3 塩水の遡上および塩害について

4 河川整備計画

5 河口堰建設後の浚渫

図3 現況流下能力と戦後最大規模の洪水流量の関係(長良川)

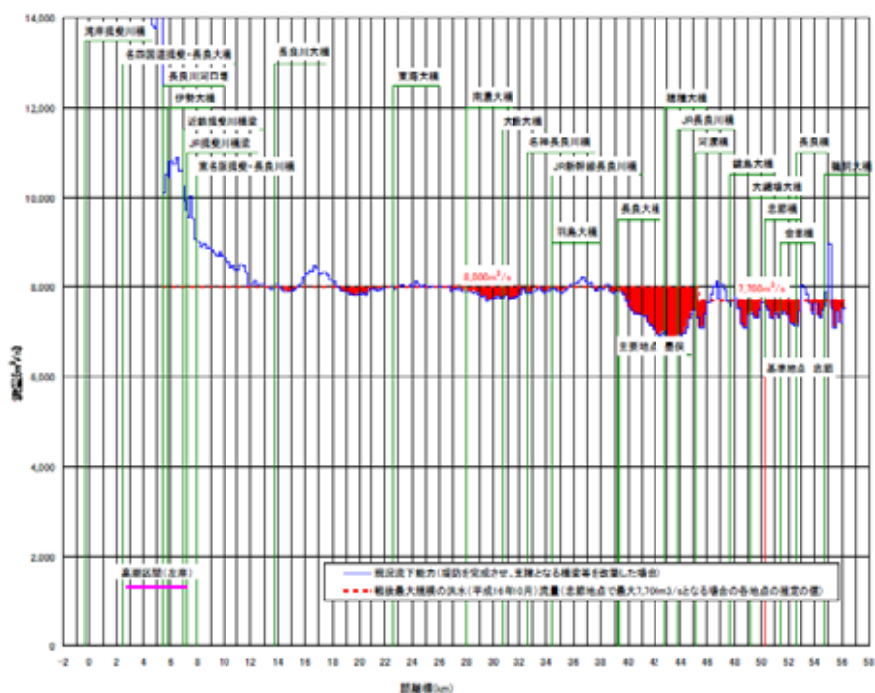
流下能力の評価方法を示されたい。また、堤防天端評価による流下能力を示されたい。

河川の堤防は、計画高水位以下の水位の流水の通常的作用に対して安全な構造となるように設計しています。

このため、河道において安全に流し得る流量が流下能力であることから、その評価に当たっては、堤防の整備状況も考慮したうえで、計画高水位を上限として評価しています。
